**Всемирный форум для согласования правил
в области транспортных средств**

Рабочая группа по пассивной безопасности

**Доклад Рабочей группы по пассивной безопасности
о работе ее пятьдесят четвертой сессии**

"b) **Неопределенные листы**

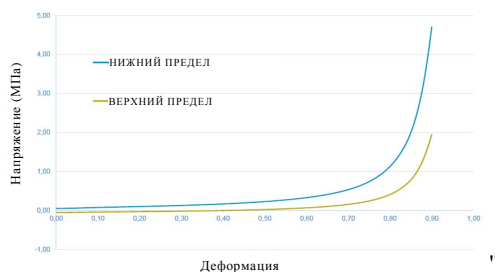
Включить новый рисунок 15 b) следующего содержания:

"Рис. 26

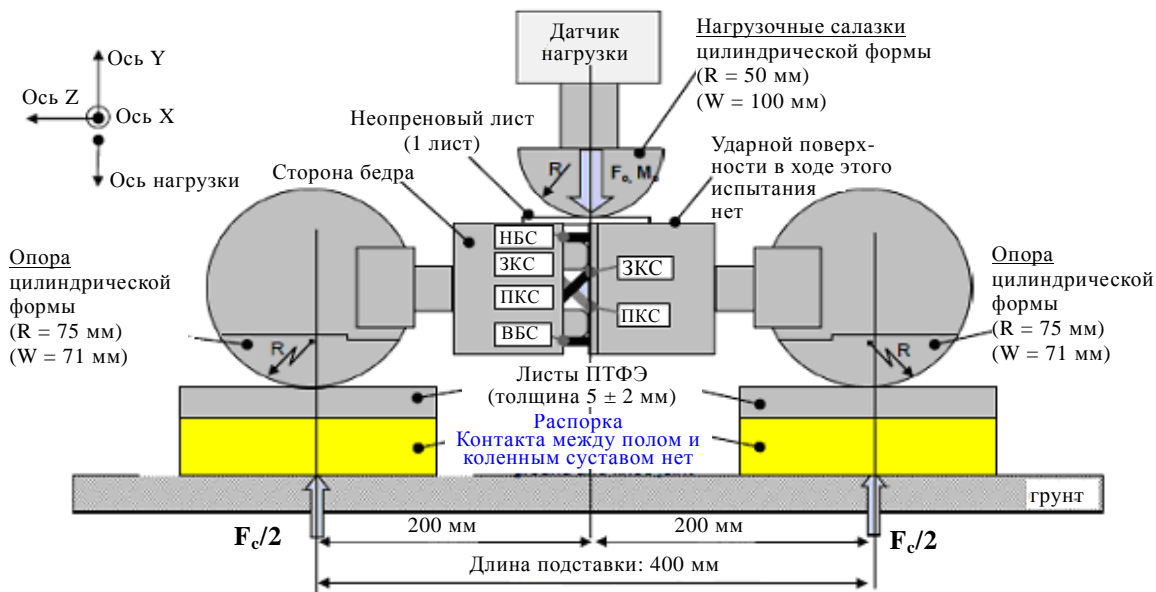
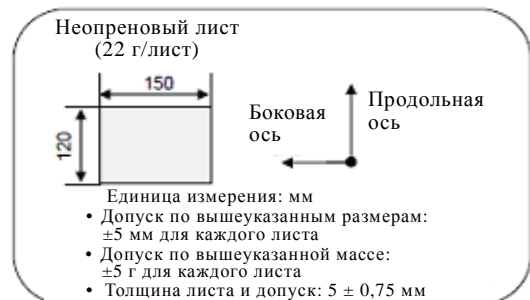
Рисунок 26 исключить.

Включить новый рисунок 26 следующего содержания:

F_c : Сила внешней нагрузки в центре коленного шарнира
 M_c : Центр момента силы (Нм) = $F_c/2$ (Н) x 0,2 (м)
 R : Радиус; W : Ширина вдоль боковой оси
 Допуски по всем вышеуказанным размерам: ± 2 мм

Рис. 8А

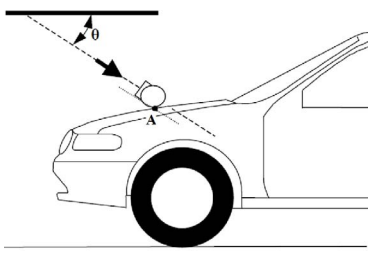
Измерительная точка в вертикальной продольной плоскости, проходящей через центр ударного элемента в виде модели головы (см. пункт 2.26.1)²

"Рис. 3

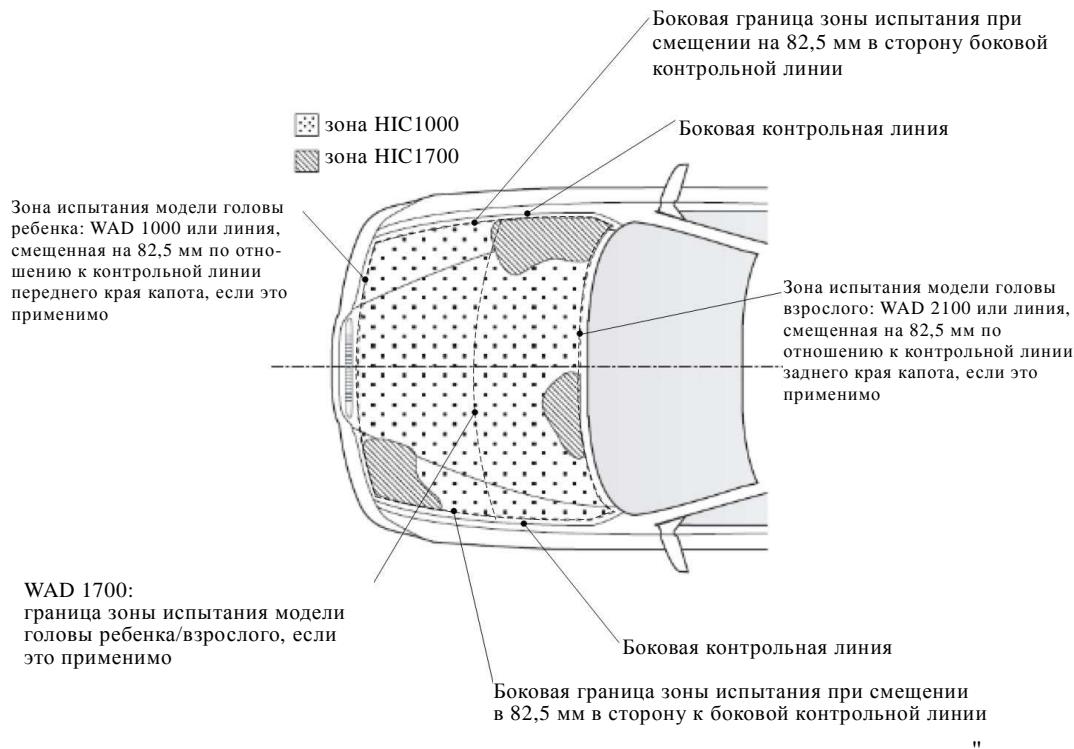
Приложение 5, рис. 3 изменить следующим образом:

Пример маркировки зоны НІС1000 и зоны НІС1700
